12 de octubre de 2023
Archivo No. 07214017.93

Asunto: Vertedero Chiquita Canyon – Respuesta a la carta de obras públicas del condado de Los Ángeles con fecha del 20 de septiembre de 2023 – Solicitud de más información sobre los mapas de distribución

**Chiquita Canyon Landfill
Range Map**

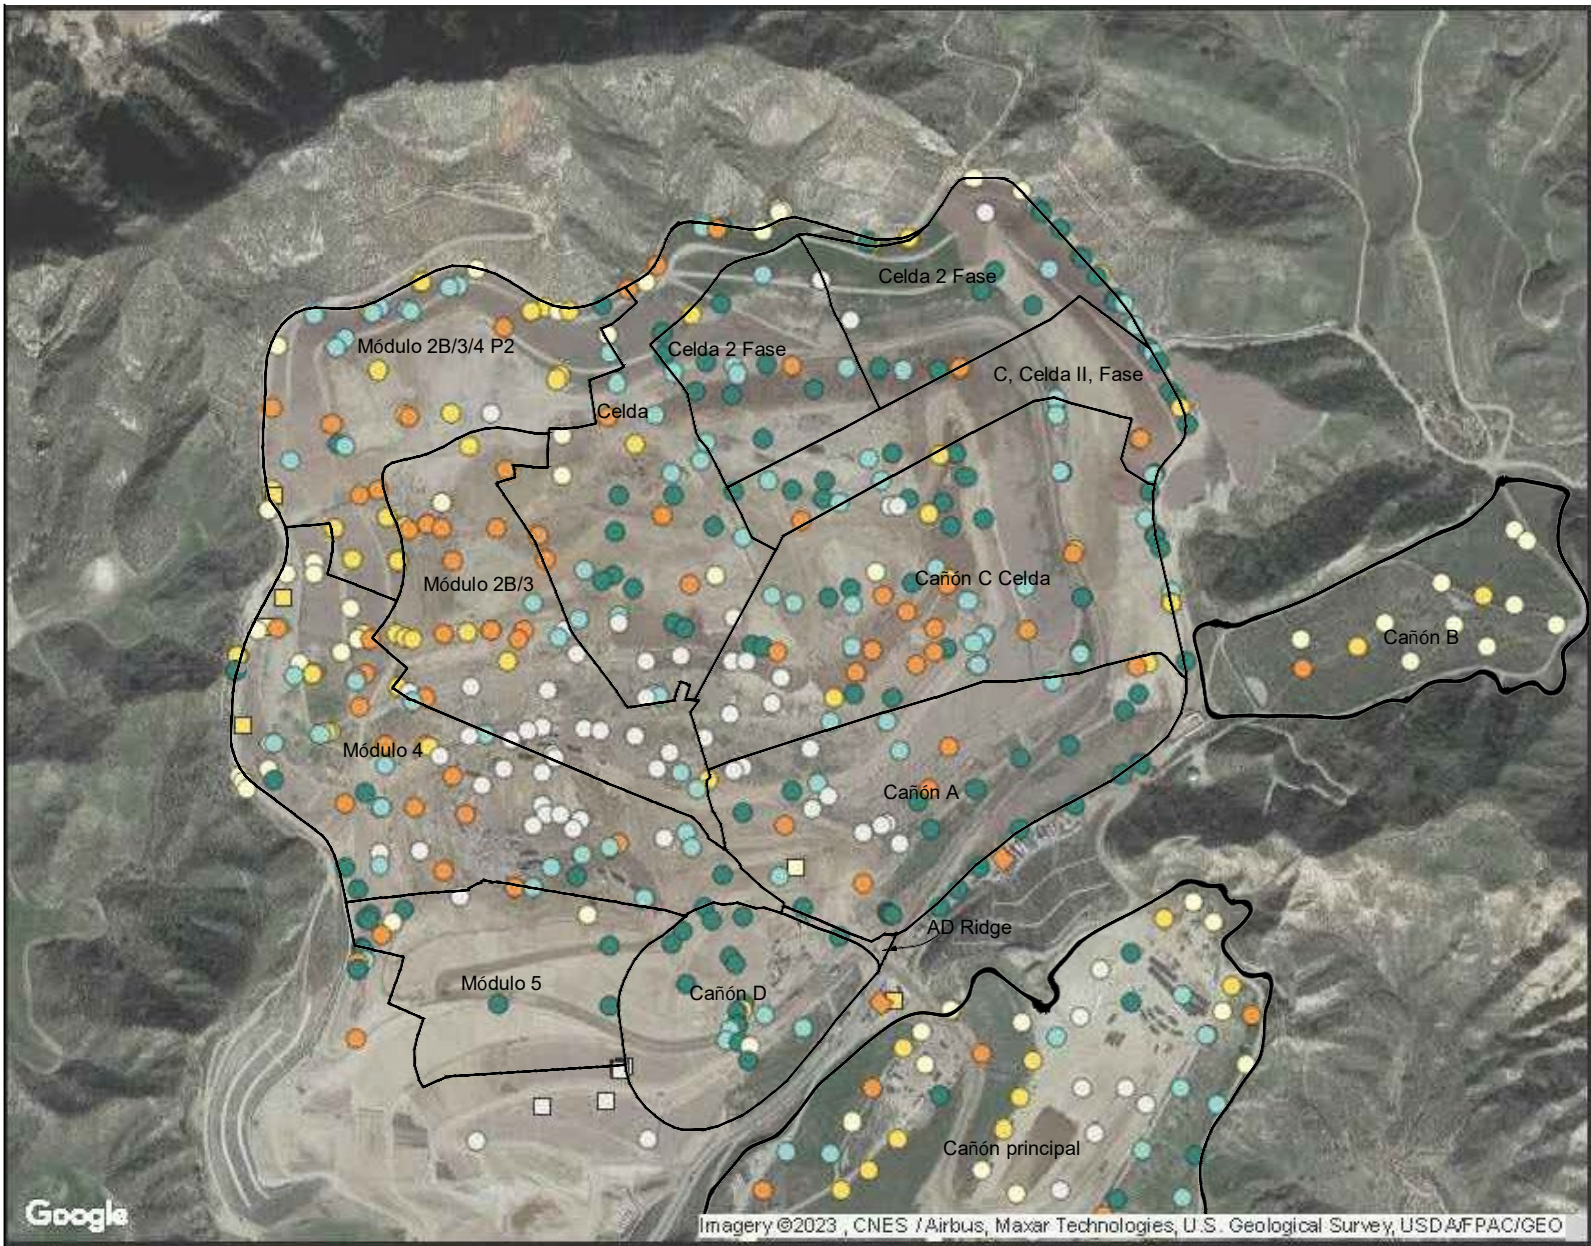
El 20 de septiembre de 2023, Obras Públicas del Condado de Los Ángeles (“PW”) proporcionó a Chiquita Canyon, LLC (“Chiquita”) comentarios adicionales sobre el informe inicial de la Condición 69 de Chiquita. Una de las solicitudes de PW fue una explicación por escrito que interpretara los resultados que se mostraron en los mapas de rango de flujo, calidad del metano y proporciones de metano a dióxido de carbono de octubre de 2022 a enero de 2023 a partir del análisis preliminar de la causa raíz.

El mapa de rango de flujo ajustado (AdjFlow) muestra el flujo promedio de gas de vertedero (biogás) en pies cúbicos estándar por minuto (scfm) para cada ubicación de pozo de extracción de biogás monitoreado, luego de cualquier ajuste al pozo durante el muestreo inicial. Las ubicaciones que se enumeran como “fuera de rango” no tuvieron lecturas de flujo durante el período indicado (por ejemplo, los pozos pueden haber estado fuera de línea debido a su ubicación dentro o alrededor de operaciones activas de llenado de desechos, error de lectura, etc.).

El flujo de cada pozo de extracción de biogás es un indicador de su desempeño de extracción, y el mapa general demuestra las variaciones del flujo de biogás en la masa de desechos. Se esperan flujos más bajos de los pozos verticales de extracción de biogás que se encuentran hacia el perímetro de la masa de desechos, ya que generalmente se instalan en desechos menos profundos. Se debe tener en cuenta que los flujos más altos que se observaron en el perímetro ocurren con pozos de extracción de biogás horizontales que tienen su boca en el perímetro del relleno sanitario a pesar de estar instalados debajo de la superficie del relleno sanitario.

Generalmente se espera que los pozos interiores de extracción de biogás, instalados en desechos más profundos, tengan mayor potencial y flujos de extracción de biogás. Los flujos de biogás más bajos generalmente se observan en las siguientes condiciones:

- Sección regada y filtrada del pozo de extracción.
- Pellizcamiento de la tubería del pozo por asentamiento diferencial.
- Perforaciones de pozos obstruidos.
